改善箇所説明図

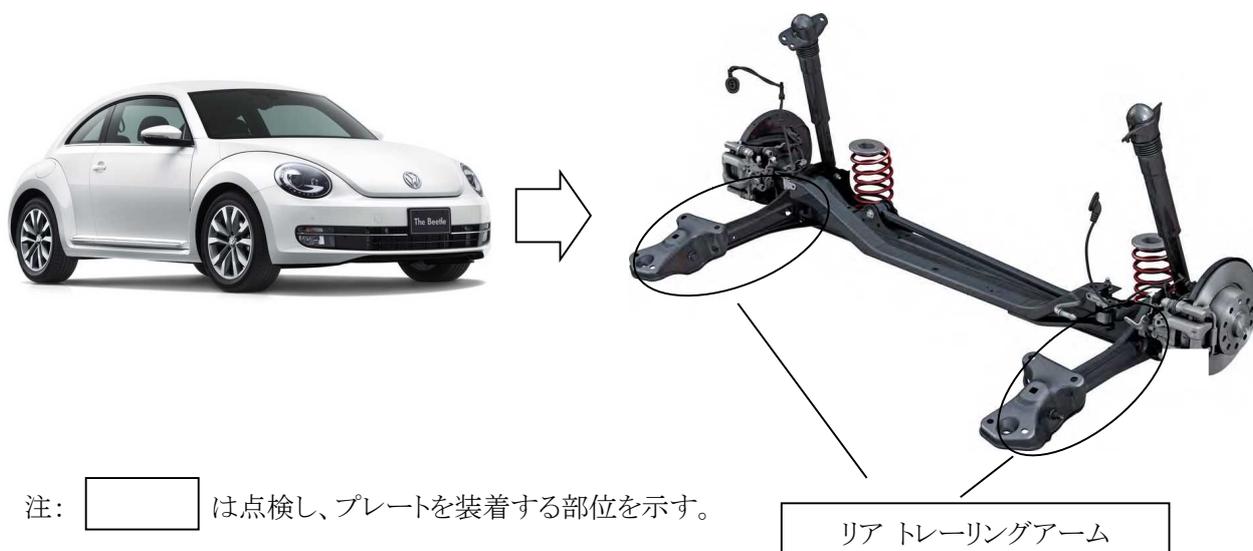
不具合発生箇所

事故等による衝撃によってリアトレーリングアームに曲がりが発生した状態で使用を続けた場合、走行中にリアトレーリングアームが破断して操舵に影響を及ぼすおそれがあるため、安全性の向上を図る。

改善内容

全車両、リアリアトレーリングアームに破断防止用プレートを装着する。
